Autorità Idrica Toscana

OGGETTO: VALUTAZIONE AMBIENTALE STRATEGICA DEL PIANO DI LOTTIZZAZIONE N.383/2020 IN VARIANTE AL PIANO OPERATIVO DEL COMUNE DI PRATO - COMUNICAZIONE AI SENTI ART. 25 COMMA 3 L.R. 10/2010 E S.M.I. CONTRIBUTO ISTRUTTORIO.

ALLEGATO_1 – ESTRATTO CARTOGRAFIA ZONE DI RISPETTO POZZI (Criterio geometrico)
(Fuori scala)

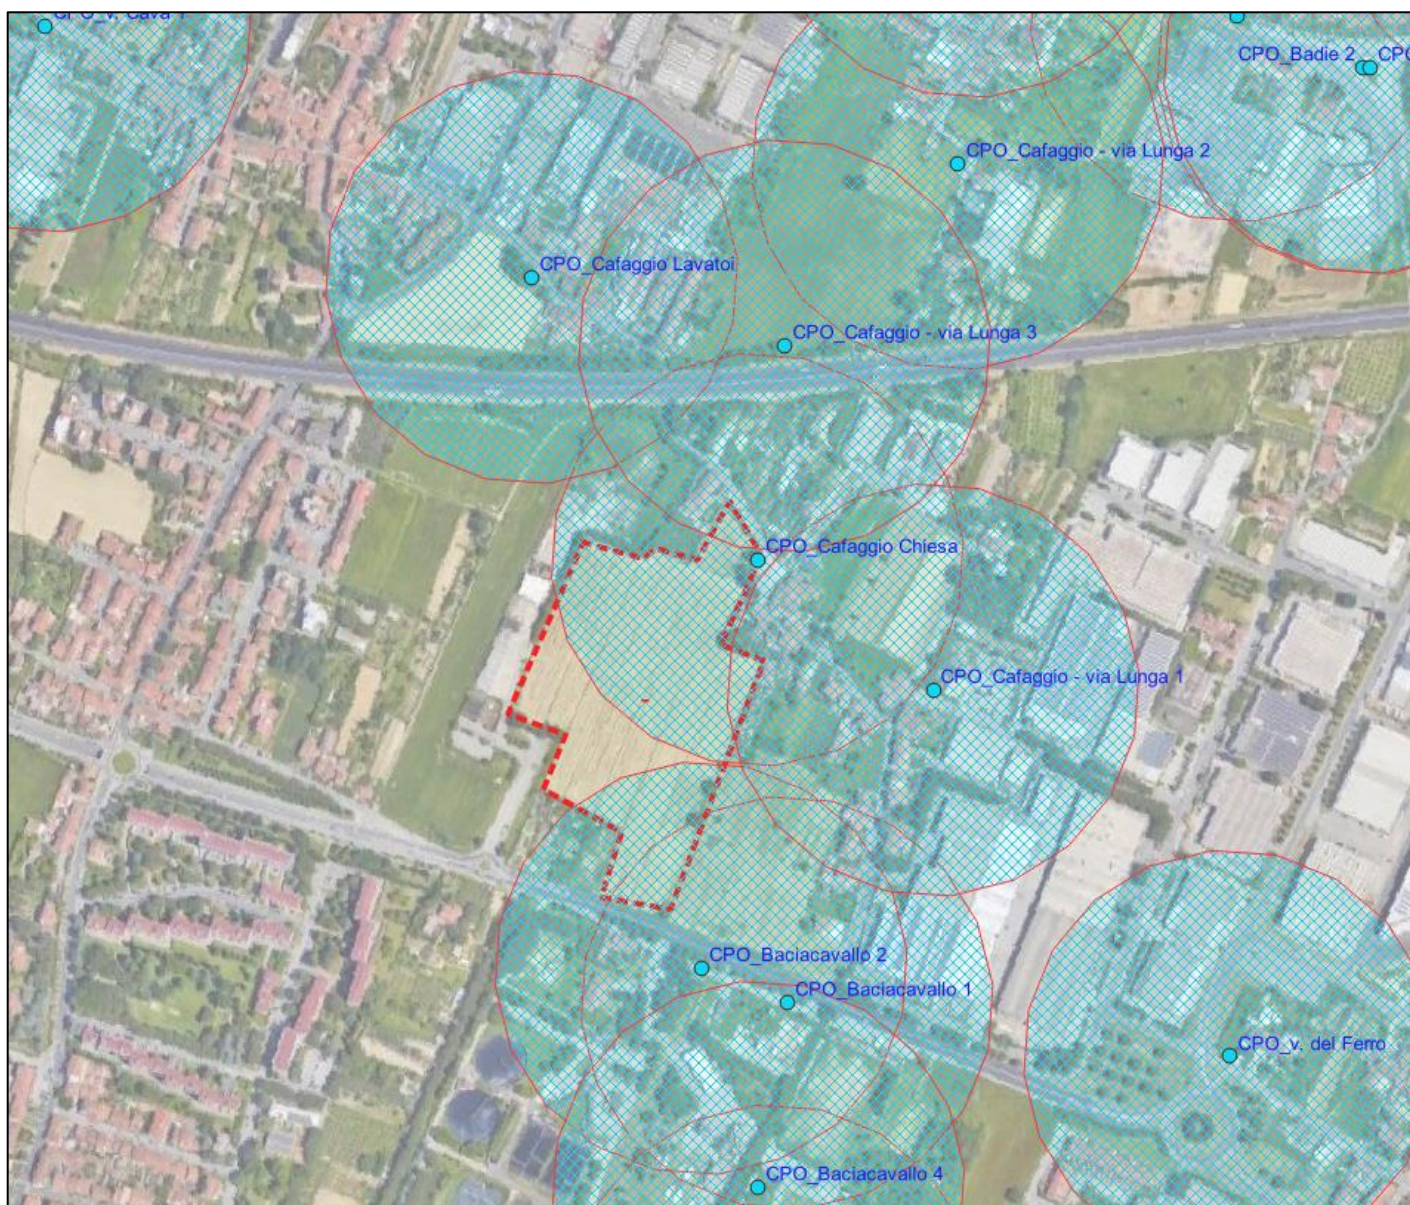
- il Piano di Lottizzazione in questione ricade all'interno delle "zone di rispetto" dei pozzi denominati "Cafaggio via Lunga 3", "Cafaggio Chiesa", "Cafaggio via Lunga 1", "Baciacavallo 1" e "Baciacavallo 2" (V. Allegato_1), attualmente definite con il criterio geometrico dettato dai commi 3 e 4 dell'art.94 del D.Lgs 152/2006;
- il Piano di Lottizzazione in questione ricade all'interno della nuova perimetrazione della "zona di rispetto", tracciata con il criterio temporale dettato dalla DGRT 872/2020 (v. Allegato_2), proposta del Gestore del S.I.I. Publiacqua S.p.a. e attualmente in fase di istruttoria.

Tutto ciò premesso, si rappresenta pertanto che nell'area in questione, ricadente all'interno della "zona di rispetto" come sopra definita, non potranno essere svolte le attività individuate come "centri di pericolo" dai commi 3 e 4 dell'art.94 del D.Lgs 152/2006.
